RELATÓRIO

MODELO DE RELATÓRIO DE VISTORIA TÉCNICA PARA CREDENCIAMENTO NO PROGRAMA PÃO NOSSO

Processo nº: 0026.001572/2025-84		
Nome/Razão Social: DISTRIBUIDORA FRANCA LTDA		
CNPJ nº: 21.196.772/0001-10		
Endereço: Rua Fernando Cortes, S/N	Bairro: Aeroclube	
Município: Porto Velho	CEP: 76.811-007	Fone:
Responsável: Flaviano Franca De Moraes		
Área de Abrangência:		
(X) Residencial		
() Industrial		
() Rural

Figura 99 – Áreas de aproximação para uso do lavatório

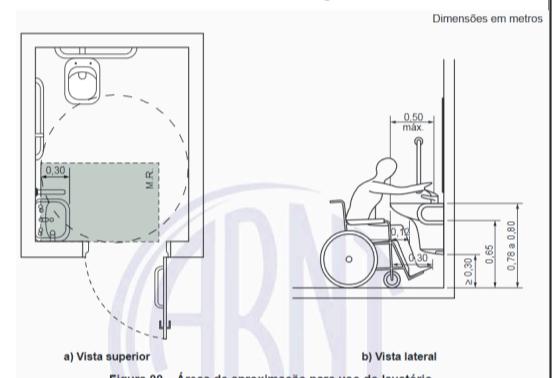
4.10 - Instalação PCD - Lavatórios sem coluna ou com coluna suspensa de modo a possibilitar a aproximação da cadeira de rodas, a uma altura de $\geq 0,30m$: o lavatório da instalação sanitária PCD apresenta coluna, portanto, está em desacordo ao item 7.5 da NBR 9050/2020:

d) deve ser instalado lavatório sem coluna ou com coluna suspensa, ou lavatório sobre o tampo, dentro do sanitário ou boxe acessível, em local que não interfira na área de transferência para a bacia sanitária, podendo a sua área de aproximação ser sobreposta à área de manobra, conforme a Figura 99.

Solução: substituir lavatório por unidade sem coluna ou com coluna suspensa, conforme descrito na NBR 9050/2020.

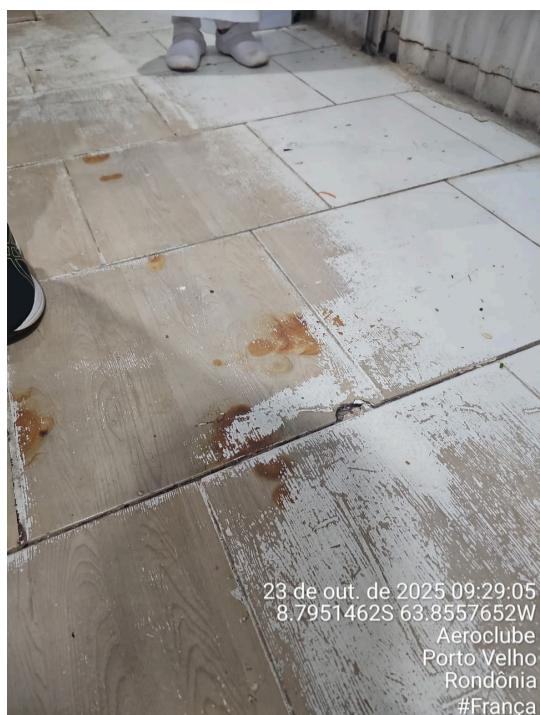
4.11 - Instalação PCD - Torneiras de alavanca, acionamento automático ou equivalente: a torneira encontrada no ambiente não é adequada a um ambiente acessível, estando em desacordo ao especificado pela NBR 9050/2020 em seus itens 7.8.2 e 4.6.7.

7.8.2 Os lavatórios em sanitários acessíveis, e no mínimo um em sanitários coletivos, devem ser equipados com torneiras acionadas por alavancas, sensores eletrônicos ou dispositivos equivalentes, que exijam esforço máximo de 23 N. Torneiras com ciclo automático devem possuir ciclo de fechamento de 10 s a 20 s.

Solução: substituir torneira por modelo com acionamento por alavanca, sensores eletrônicos ou dispositivos equivalentes, conforme descrito na NBR 9050/2020.
